Mission régionale d'autorité environnementale
OCCITANIE

**Avis sur la déclaration d'utilité publique (DUP) emportant mise en compatibilité des plans locaux d'urbanisme (PLU)
de Claira et Pia
et sur le projet de sécurisation des digues de l'Agly Maritime
(Pyrénées-Orientales)**

N°Saisines : 2025-015033 - 5592/A P

Avis émis le 9 octobre 2025

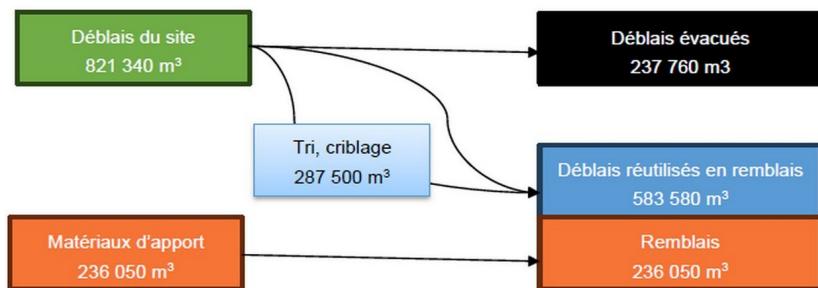
La MRAe relève des différences importantes de chiffrage de matériaux, en particulier concernant les déblais évacués (70 000 m³ / 237 760 m³) et pointe les volumes conséquents de matériaux qui feront l'objet de criblage (287 500 m³). Or cette opération n'est pas décrite, ses incidences potentielles ne sont donc pas évaluées (poussières, bruits...) et aucune mesure de réduction des impacts n'est par conséquent proposée. De plus, l'organisation du chantier et le dimensionnement des zones de stockage sont susceptibles d'être modifiés en fonction de ces volumes.

- des mesures de suivi des matières en suspension qui devront faire l'objet d'une description, de même que les mesures de suivi de l'érosion ;
- un chiffrage unique des mouvements de matériaux, en indiquant leur provenance et leur destination ;
- la description de l'opération de recharge aval (emplacement, volume de matériaux, modalités de travaux) et les mesures de réduction des impacts sur le milieu naturel ;
- la description des installations et opérations de criblage/plateforme de recyclage des matériaux extraits et des impacts potentiels sur l'environnement et la santé, assortis, en tant que de besoin, de mesures d'évitement et de réduction de ces impacts ;
- la description des conditions d'entreposage des matériaux, en démontrant que les zones de stockage sont adaptées aux volumes concernés et que les écoulements en cas d'épisodes pluvieux seront contenus.

Figure n°9 : cartographie des hauteurs d'eau pour une crue décennale : état actuel avec brèche en haut - état projet en bas

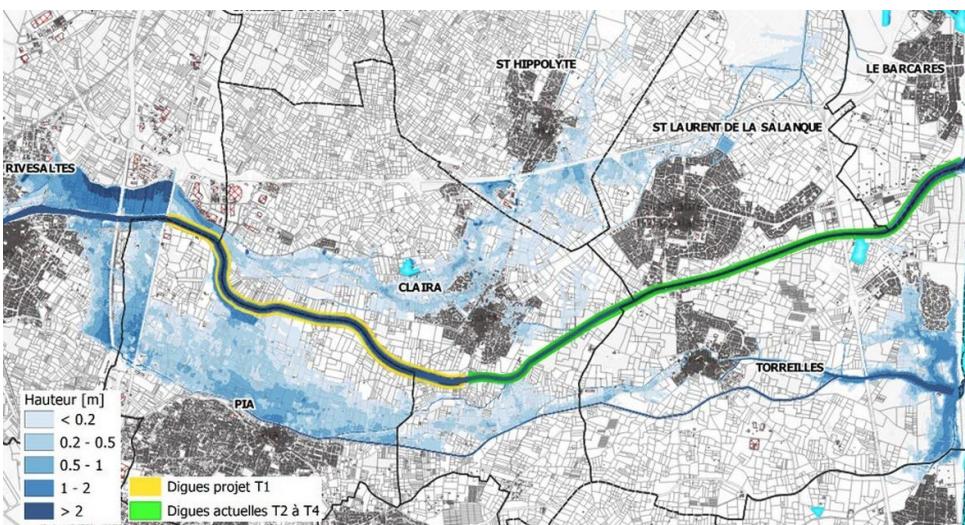
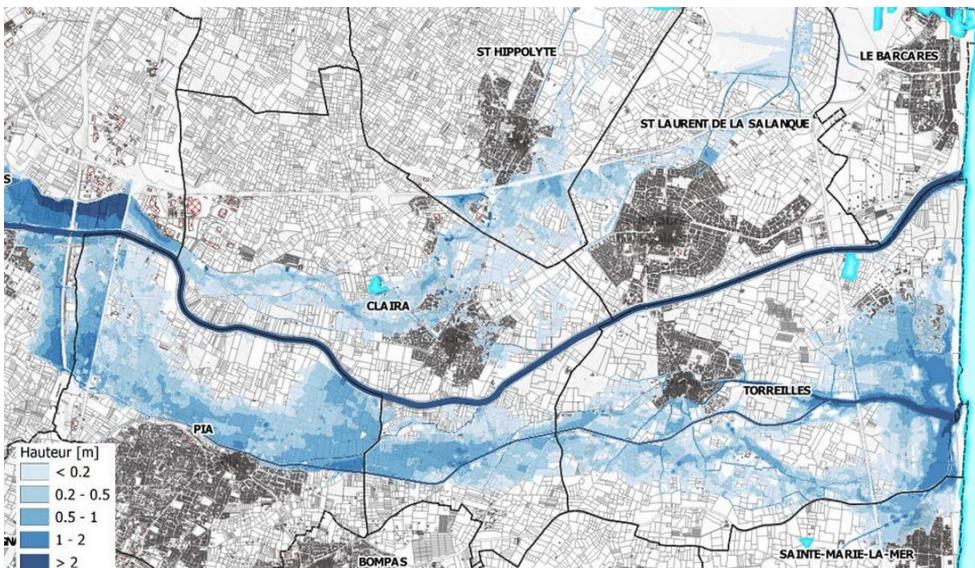
La MRAe prend note que le projet répond bien à l'objectif d'amélioration de la protection des populations, notamment du fait de la réduction importante du risque de brèche. En effet, d'après le résumé non technique du PAPI, la caractéristique principale du bassin versant de l'Agléa est sa forte exposition au risque inondation dès l'événement fréquent, notamment due au risque de surverse puis de rupture des digues de l'Agléa maritime qui ont une forte probabilité de rompre dès la crue décennale.

La MRAe recommande de compléter l'étude d'impact par une analyse des effets attendus sur les impacts des crues à l'aval du projet.
